改善箇所説明図

改善の内容

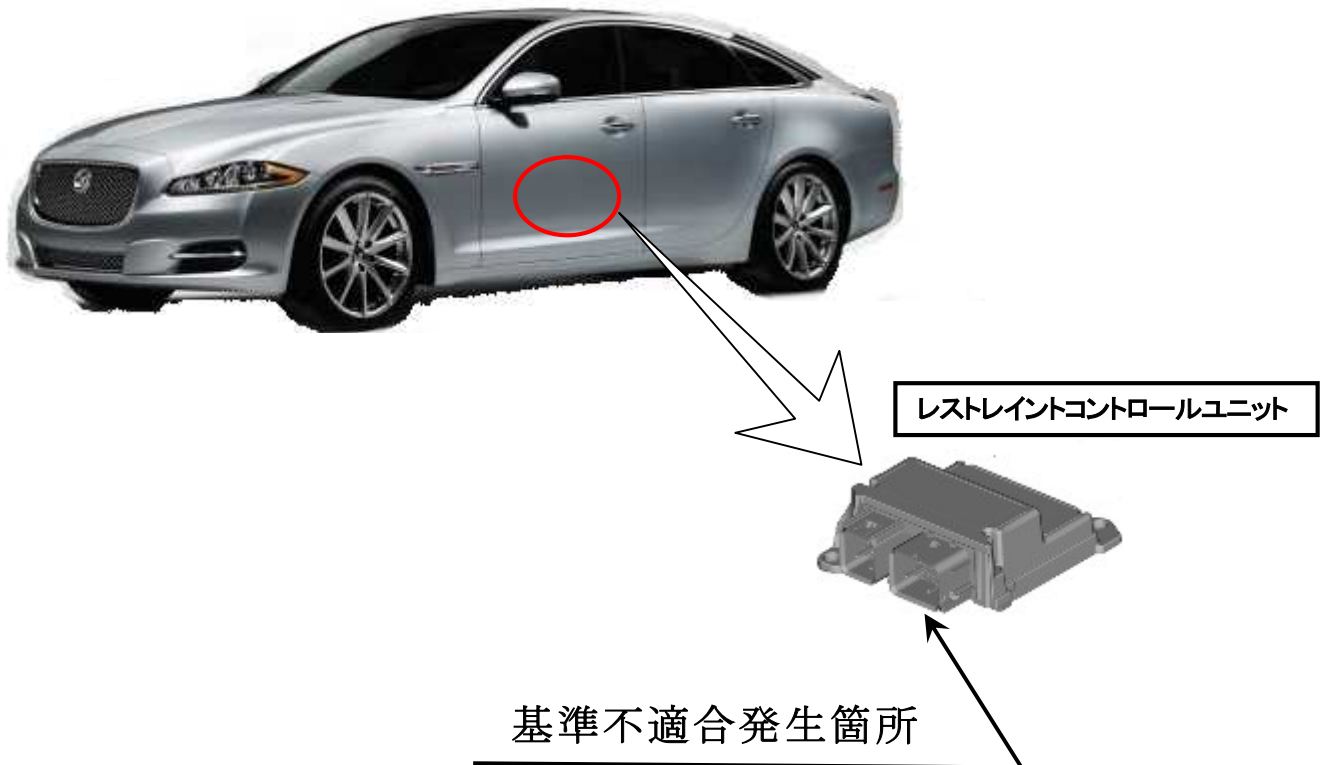
レストレイントコントロールユニットにおいて、整備時のプログラムが不適切なため、修理等の際に診断機でプログラムするとエラーのまま完了することがある。そのため、エアバッグ展開制御のしきい値が設計値より高くなり、衝突時にエアバッグが展開せず、最悪の場合、乗員が過度の傷害を負うおそれがある。

全車両、レストレイントコントロールユニットのプログラムを正しいプログラムに書き換える。

識別：左フロントドアチェックアームの取付けボルト頭部に黄ペイントを塗布する。
